Auteur Cheseaux Rey Sàrl,
1971 Grimsuat

1^{er} prix
Projet N° 8

Anticlinal

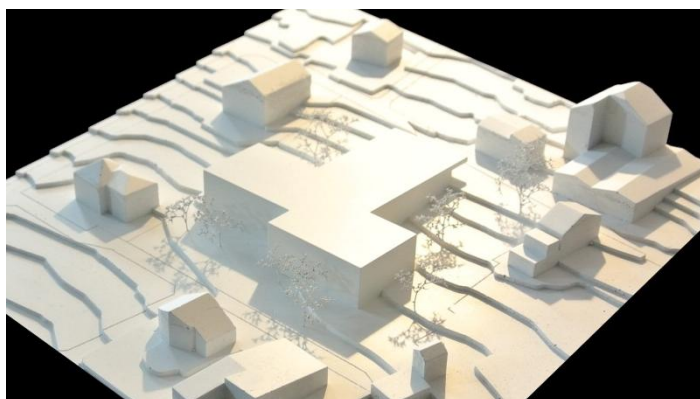
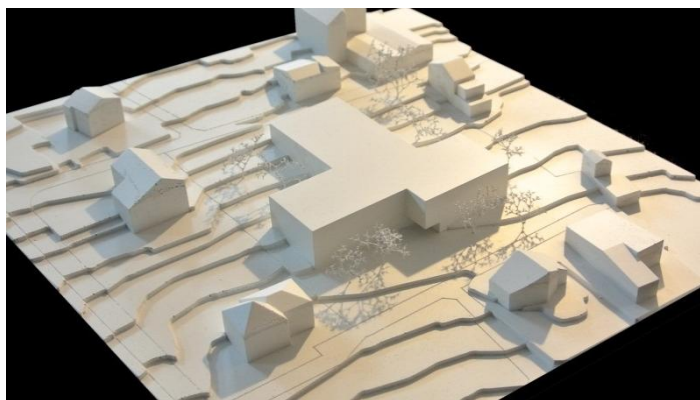
Le volume en T disposé au centre de la parcelle définit trois espaces extérieurs distincts de grande qualité et clairement définis :

- Au nord-est, l'espace d'accueil et d'entrée de l'EMS orienté vers le centre du village.
- Au nord-ouest, une zone de parking et le jardin thérapeutique de l'EMS.
- Au sud-ouest, une zone de parking et un dégagement menant à l'entrée du foyer de jour.

La volumétrie proposée se caractérise par un bas gabarit qui n'émerge que d'un seul niveau sur la route de Dorman. Cette proposition claire et cohérente permet l'intégration en douceur d'un volume important dans le tissu de petites maisons individuelles environnant. L'attention portée à la définition de la volumétrie et des espaces extérieurs est le gage d'une intégration réussie de cet important programme public dans la morphologie du village ainsi que dans sa vie sociale.

L'ingénieuse organisation de la coupe dissocie le volume bâti en deux corps. Un bras nord, doté d'une généreuse hauteur d'étage, abrite les espaces communs de l'EMS. Un bras sud reçoit sur trois niveaux le solde du programme de l'EMS ainsi que le foyer de jour et l'appartement. Les deux unités de vie de l'EMS occupent les deux niveaux supérieurs du bras sud, décalées d'un demi-niveau par rapport au bras nord. Elles permettent des transitions douces vers les espaces communs de l'EMS. Le plan des unités de vie est intéressant, offrant un regard aussi bien sur les dégagements sur la plaine qu'en amont sur les perspectives des sommets. La disposition du foyer de jour à l'étage inférieur du bras sud et doté d'une entrée autonome est adéquate et permet un fonctionnement distinct de celui de l'EMS.

La seconde étape proposée en surélévation du volume ainsi qu'en agrandissement du bras sud-est devra faire l'objet d'une réflexion plus poussée en collaboration avec le M.O.

Le cube du projet et par conséquent son coût, se trouvent dans la moyenne inférieure des projets présentés. La mise en forme du programme laisse augurer d'une exploitation rationnelle.
